INTERVENTI PER L'INCREMENTO DELLA SICUREZZA DELLA DIGA DI CERVENTOSA CIG: 9579036692

Elaborato	PROGETTO DEFINITIVO		Scala
	R-01INT	RELAZIONE INTEGRATIVA

Revisione	Nome file:	Data:	Descrizione:	Redatto:	Controllato:	Approvato:
3 ^a						
2 ^a						
1 ^a						
emissione	R-01INT.docx	Agosto 2023	Richiesta Integrazioni - nota istruttoria U.T.D. (FI) prot. Registro Ufficiale U.0010032.08-05-2023	Ing. Andrea Chiarini	Ing. Alessandro Berni	Ing. Remo Chiarini

Figura 3-2: bordo superiore della fila sommitale delle lastre in CAV con misura dello spessore delle lastre in CAV e posizione dei pannelli in legno truciolare.

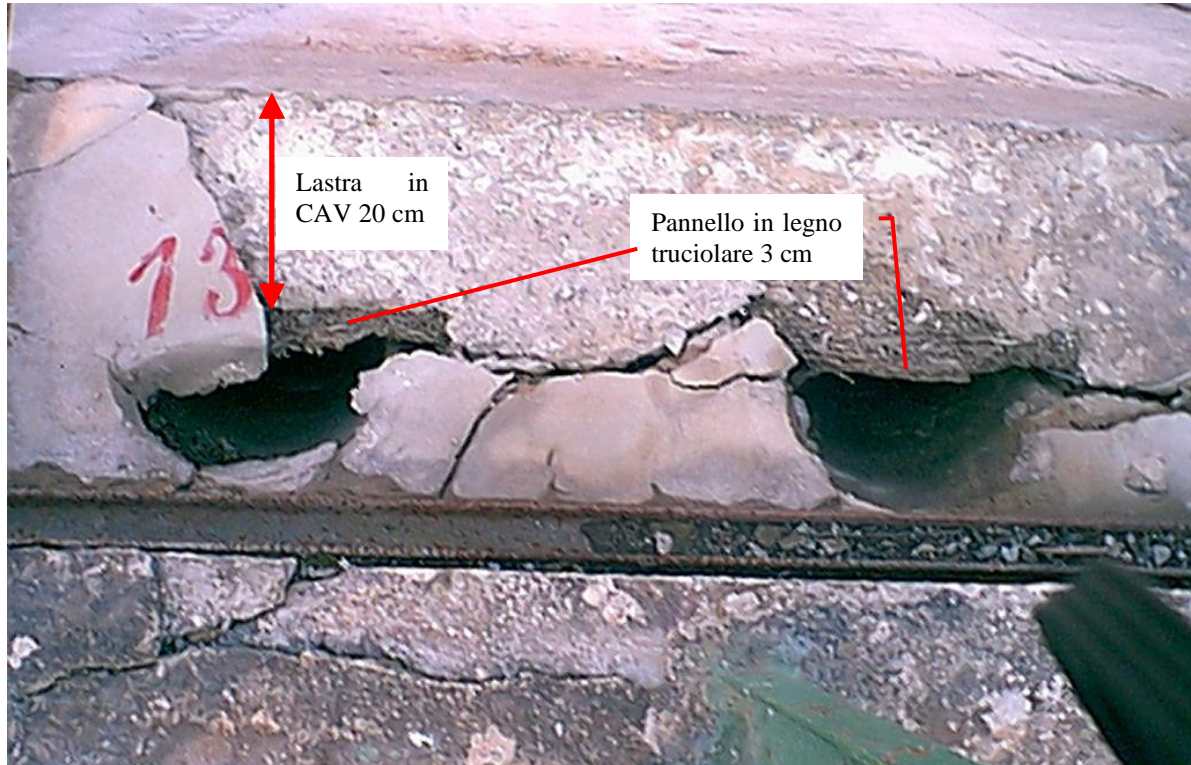
“Mancano esplicite valutazioni e verifiche geotecniche e strutturali sulle fasi transitorie delle lavorazioni anche alla luce dell’asestamento storico della diga (presenza di vuoti e soluzioni di continuità rispetto ai contorni rigidi del corpo diga, movimenti non stabilizzati nel tempo del rivestimento del paramento di valle). In particolare, le fasi in cui verranno demolite e rimosse le lastre in calcestruzzo del rivestimento esistente del paramento di monte e soprattutto quelle di rimozione del rivestimento del paramento di valle sono da valutare e verificare con attenzione (a lago vuoto o nel caso di eventi di piena durante le lavorazioni).”

L'attuale manto di tenuta idraulica del paramento di monte è costituito da lastre prefabbricate in c.a. rettangolari, di 3.0 m di larghezza e 2.1 m di altezza, disposte su una griglia regolare uniforme di giunti verticali e orizzontali sigillati con malte speciali (Figura 3-1).

Lo spessore di tali lastre, per quanto desumibile dai carotaggi effettuati nel rivestimento e nella sottostante struttura di sostegno del paramento di monte (Figura 3-3), ma anche dalla misura diretta effettuabile al margine superiore (ispezionabile – Figura 3-2) della fila di lastre poste in sommità, è pari a cm 20.
